東海第二発電所
敷地ごとに震源を特定して策定する地震動のうち
プレート間地震について
(コメント回答)

平成28年4月28日

日本原子力発電株式会社

コメント一覧

プレートの潜り込みの状況とプレート間結合度や低速度層の関係

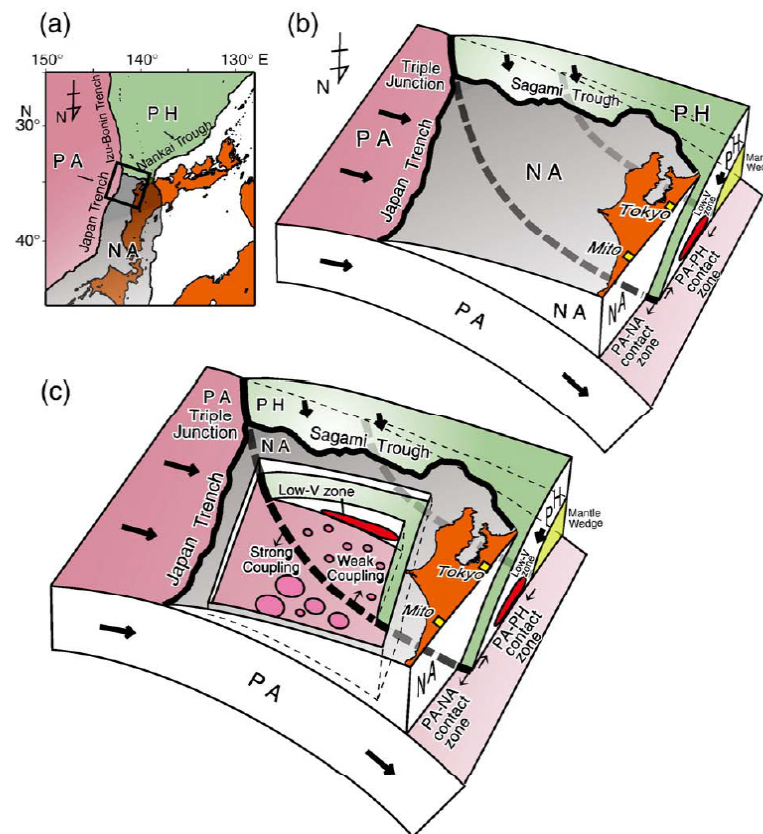
11	平成28年 3月4日	第336回 審査会合	断層モデルによる手法において、強震動生成域の位置の不確かさと短周期レベルの不確かさの重畳について考慮が必要か検討すること。	今回回答
12	平成28年 3月4日	第336回 審査会合	フィリピン海プレートが陸のプレートと太平洋プレートの境界で発生する地震に対して破壊進展のバリアになることについて説明性を向上させること。	今回回答

以上の文献調査結果より、フィリピン海プレート北東限以南ではプレート間相対運動が異なり、また強度が弱い蛇紋岩化域の影響でプレート間結合度が低いことから、陸のプレートと太平洋プレートの境界で発生した地震による破壊が、フィリピン海プレートとの境界に伝播し、強震動の大規模な放出を伴う巨大地震へと進展する可能性は低いと考えられる。

破壊開始点位置の違いによる影響検討(1/2)

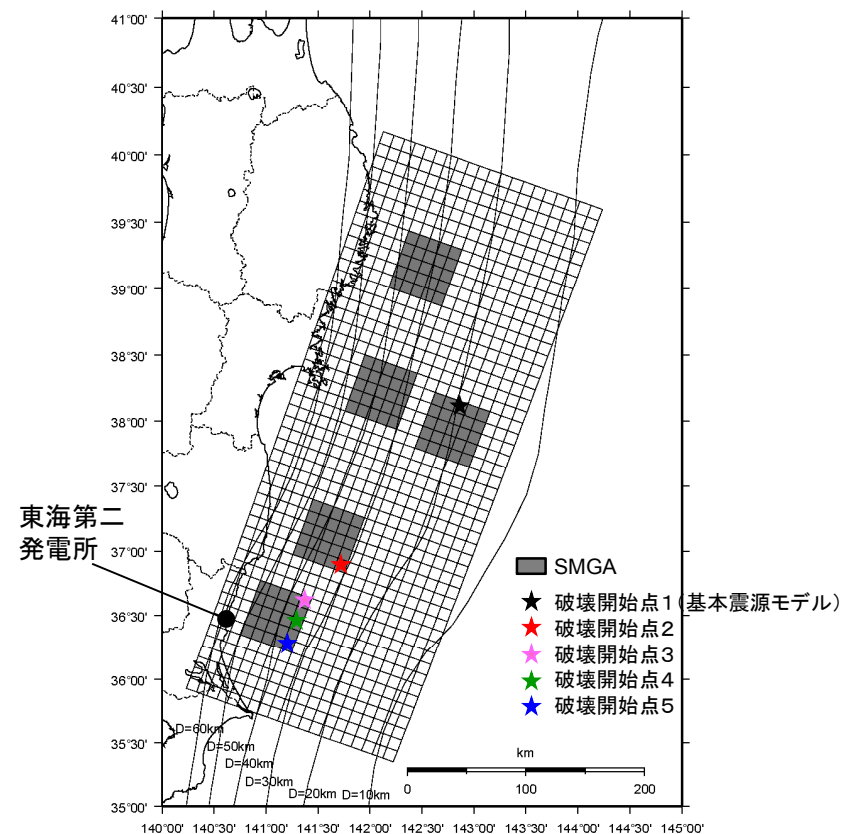
5	断層モデルを用いた手法による地震動評価結果について、アスペリティ毎の寄与度について示すこと。	アスペリティ毎の地震動の応答スペクトルを評価し、それぞれのアスペリティが敷地に与える影響を確認する。	7.4章:P118,119
6	複数の破壊開始点について検討し、影響の度合いを検討すること。	複数の破壊開始点を設定してそれぞれ地震動を計算し、破壊開始点の違いが敷地への揺れに与える影響を確認する。	7.4章:P120,121

- 基本震源モデルの破壊開始点は、東北地方太平洋沖地震の本震の破壊開始点(図の破壊開始点1)とすることにより、敷地へ破壊が向かうような設定となっている。
- しかしながら、敷地近くのSMGAから破壊すること考えられるため、茨城県沖や福島県沖のSMGAに破壊開始点を設定する。
- 基本震源モデルを対象に、経験的グリーン関数法により評価を実施し、各破壊開始点による影響を確認する。
